島根原子力発電所 2 号炉 審査資料	
資料番号	特EP-025 (説) 改3
提出年月日	2023年1月24日

島根原子力発電所 2 号炉 重大事故等対処施設の設置について 所内常設直流電源設備 (3 系統目)

2023年1月
中国電力株式会社

1. 所内常設直流電源設備（3系統目）の 補正申請時点からの設計方針の変更について（1/5）

図1 所内常設直流電源設備（3系統目）概略系統図（補正時）

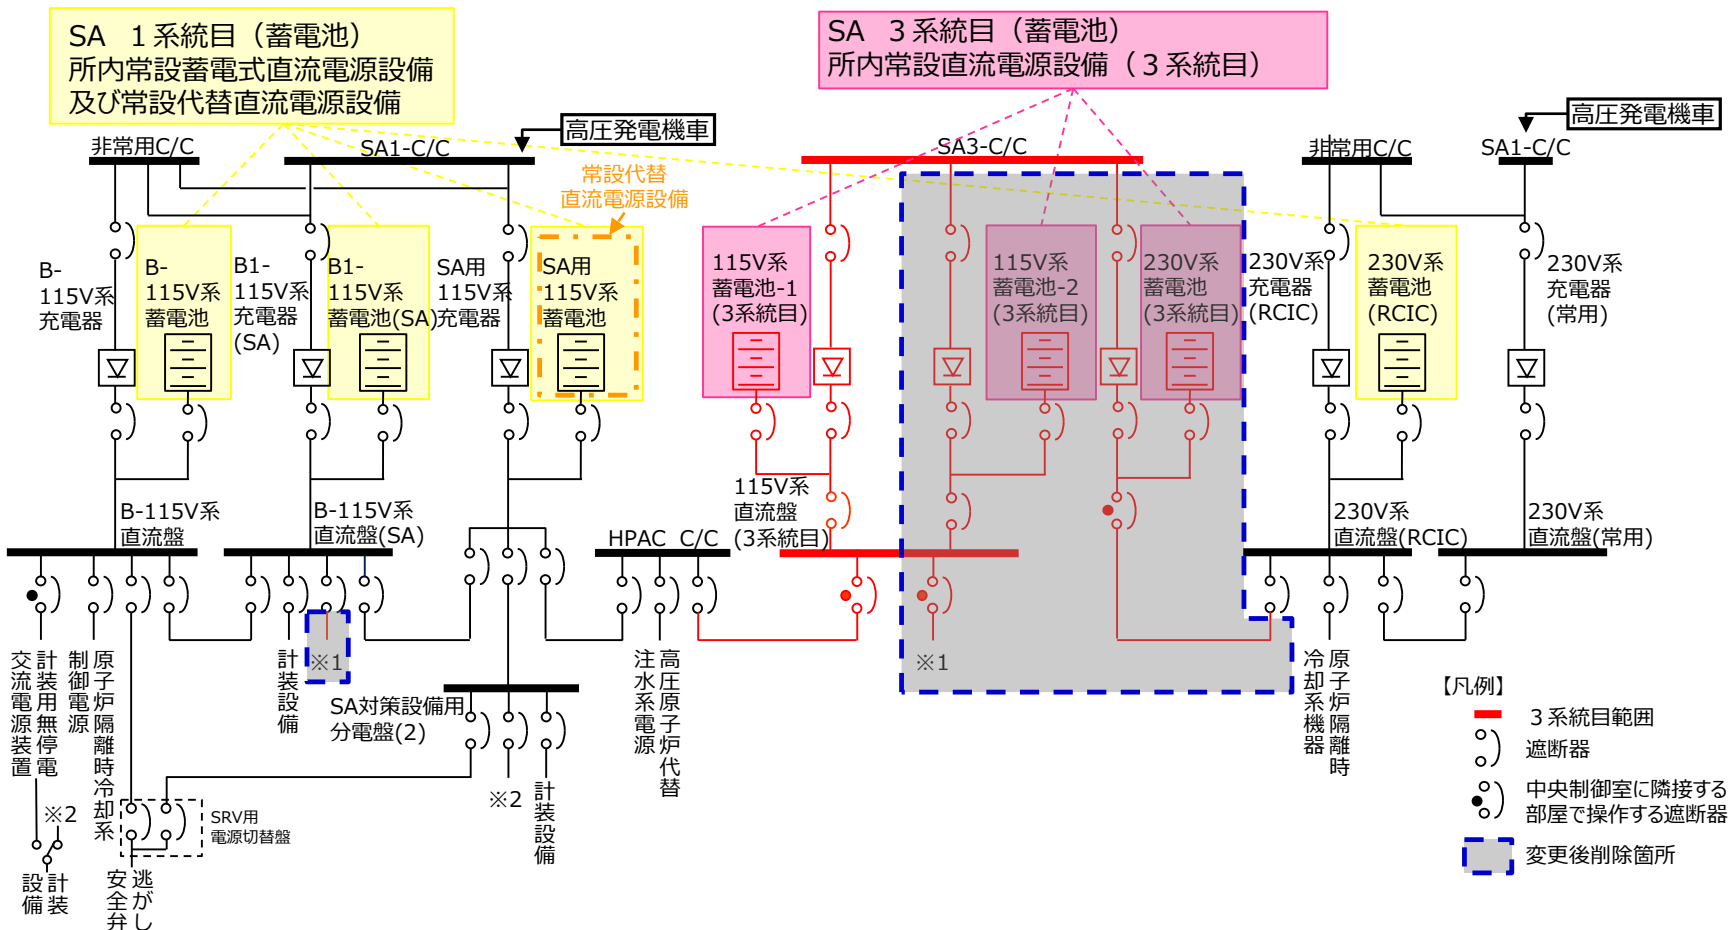
- ▶ 補正申請時点において、3系統目はRCIC又はHPAC等へ給電するため、115V系蓄電池（3系統目）容量約4,500Ah及び230V系蓄電池（3系統目）容量1,500Ahで設計していたが、設計方針の変更によりHPAC等のみへ給電可能な115V系蓄電池（3系統目）容量約3,000Ahに見直す。また、RCIC系のみへ給電する230V系蓄電池（3系統目）の設置は取りやめる。
- ▶ 補正申請時点からの変更比較概要を表2に示す。

➤ 3系統目を含む2022年2月補正時の概略系統図に、変更後の削除箇所を図1に示す。

以降の3系統目の詳細説明については、変更後の考え方にて説明する。
